**Oggetto: D.Lgs. 152/2006 e s.m.i. Verifica di Assoggettabilità a Valutazione di Impatto Ambientale del progetto "Impianto di recupero di rifiuti non pericolosi R5/R13 in Loc. San Giovanni, Comune di Cressa" presentato dalla Impresa De Giuliani S.r.l.
Trasmissione contributo tecnico-scientifico.**

Relazione di contributo tecnico scientifico

**Progetto: Impianto di recupero di rifiuti non pericolosi R5/R13 in Loc. San Giovanni,
Comune di Cressa**

Proponente: Impresa De Giuliani S.r.l.

Fig. 2: Planimetria impianto-stato attuale (tavola B2)

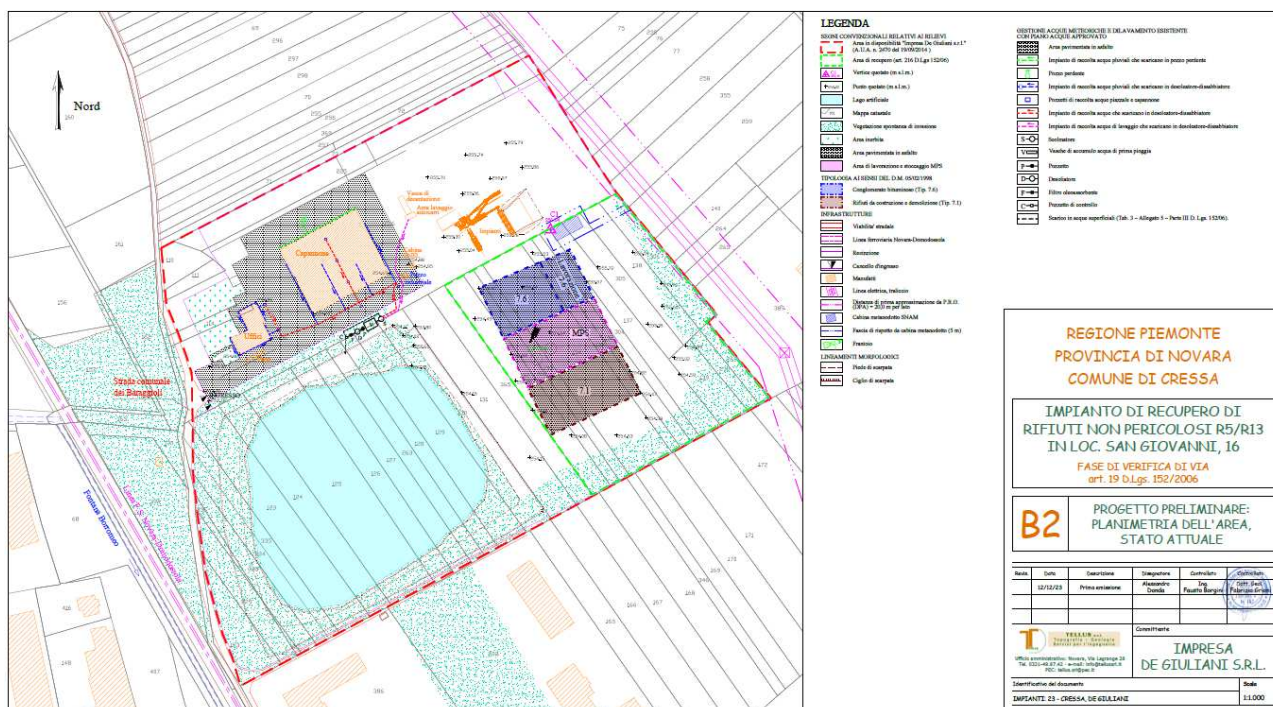
Si osserva, infine, che dall'esame della planimetria B2 relativa allo stato di fatto si evince la presenza di una rete di raccolta e trattamento acque provenienti dall'area uffici, dal capannone e dall'area di lavaggio autocarri, non descritta negli elaborati esaminati, con recapito nel lago di cava. In proposito, dall'esame dell'AUA rilasciata con Determina n. 2470/2014 si evince che la Ditta è autorizzata per uno scarico di acque reflue conforme ai valori limite di emissione in acque superficiali (Tab. 3 dell'allegato 5 alla parte terza del D. Lgs. 152/06). Si ritiene necessario verificare tale aspetto alla luce della normativa vigente in quanto lo scarico nel lago di cava si configura come scarico in acque sotterranee.

Fig. 2: Planimetria impianto-stato finale (tavola B3)

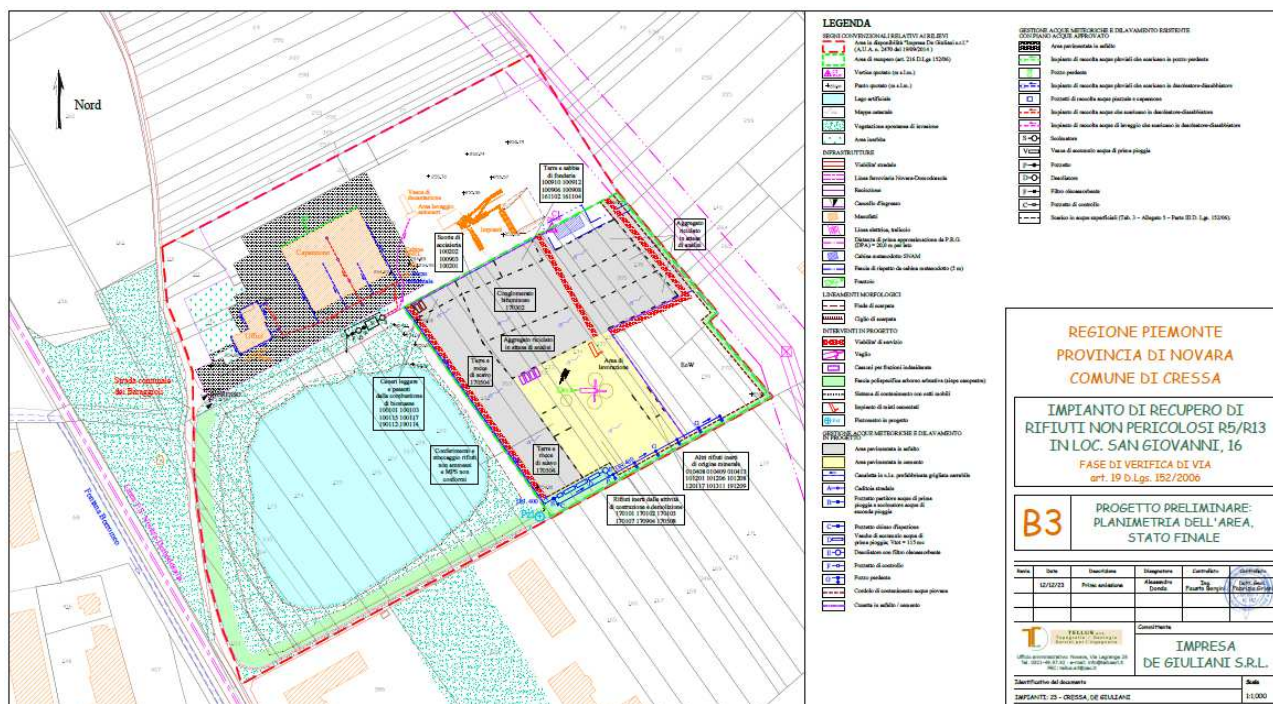
L'area pavimentata di gestione rifiuti oggetto del piano sarà realizzata con pendenze tali da indirizzare il deflusso delle acque meteoriche verso canalette di raccolta (poste lungo il lato ovest per quanto si evince dalla planimetria B3, mentre gli altri lati saranno dotati di cordoli/cunette di contenimento) con recapito ad un pozzetto di separazione delle acque di prima pioggia, che saranno trattate in apposito impianto. Le acque di prima pioggia a seguito di dissabbiatura/disoleatura e le acque di seconda pioggia saranno scaricate nel suolo mediante pozzi perdenti. In proposito il Proponente riferisce che (Elaborato B5, pag. 15) *“Si assume come massima escursione della falda, la quota di 249,3 m s.l.m ricavata in base alla quota media di 247 m s.l.m ed all'escursione massima storica stagionale di 2,3 m (piezometro PII51 Suno della rete di monitoraggio della Regione Piemonte). La quota di massima profondità di scarico, dovendo rispettare 2 m di franco dal livello di falda (Delibera Commissione Interministeriale 4.02.1977 – L. 319), risulta, quindi, pari a 251,3 m.s.l.m.. Lo scarico finale, dopo il passaggio negli impianti di stoccaggio e trattamento di prima pioggia, risulta alla quota di 252,8 m.s.l.m.. Lo strato utile del pozzo disperdente risulta pertanto pari a 1,5 m [...]”.*

11. Vista la granulometria dei rifiuti in deposito, indicare le precauzioni gestionali adottate per evitare l'intasamento della nuova canalina perimetrale per i materiali trasportati dalle acque meteoriche.

12. Indicare se l'impianto posto a nord dell'area individuata nella planimetria B3 come area di gestione rifiuti svolge anch'esso attività di recupero rifiuti e se le aree del piazzale di

pertinenza di tale impianto sono dedicate allo stoccaggio/movimentazione di rifiuti. In ogni caso si suggerisce di valutare l'opportunità, in considerazione dell'attività svolta in tale area (non descritta negli elaborati presentati) di prevedere la posa di pavimentazione impermeabile e l'adozione di un sistema di gestione delle acque meteoriche.
